**Avis délibéré de la Mission Régionale d'Autorité
environnementale des Pays de la Loire
sur le projet de mise en compatibilité par déclaration de
projet du plan local d'urbanisme (PLU)
de la commune de Grand-Auverné (44)**

n° : PDL-2019-4386

1.2 Présentation de la mise en compatibilité par déclaration de projet du PLU de Grand-Auverné pour la réalisation d'un parc photovoltaïque sur le site de Lambrun

Figure 1: zonage proposé (source : dossier n°2 page 72)

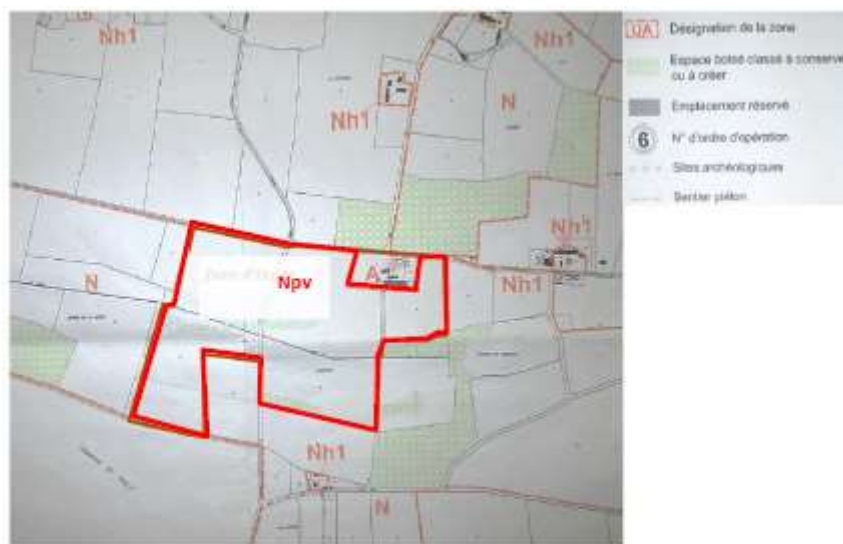
- reclasser le site d'une superficie de 26,8 ha, actuellement situé en zone naturelle N, dans une nouvelle zone naturelle Npv, à créer ;
- prévoir que le règlement du secteur Npv différera de celui de la zone N au niveau des points suivants : dans le secteur Npv, seuls sont admis les panneaux photovoltaïques au sol ainsi que les constructions et installations nécessaires à leur fonctionnement, à leur entretien, à leur gardiennage et à la sécurité de la zone ; les hauteurs maximales (3,5 m à l'égout du toit) ne s'appliquent pas aux installations techniques de grand élancement indispensables dans la zone (pylônes, antennes), cheminées et autres éléments annexes à la construction ;
- imposer que les constructions du reste de la zone N soient éloignées de la limite séparative du projet de parc photovoltaïque d'une distance au moins égale à la moitié de la hauteur de la construction.

Enfin, le dossier de mise en compatibilité annonce aussi la limitation de la hauteur des panneaux photovoltaïques (3 mètres au maximum) comme une mesure de réduction d'impact. Cette mesure aurait vocation à être reprise dans le règlement du secteur Npv du PLU.

La MRAe recommande d'inscrire réglementairement dans le PLU les haies à préserver ou à planter pour des motifs paysagers ainsi que la hauteur maximale des panneaux photovoltaïques.
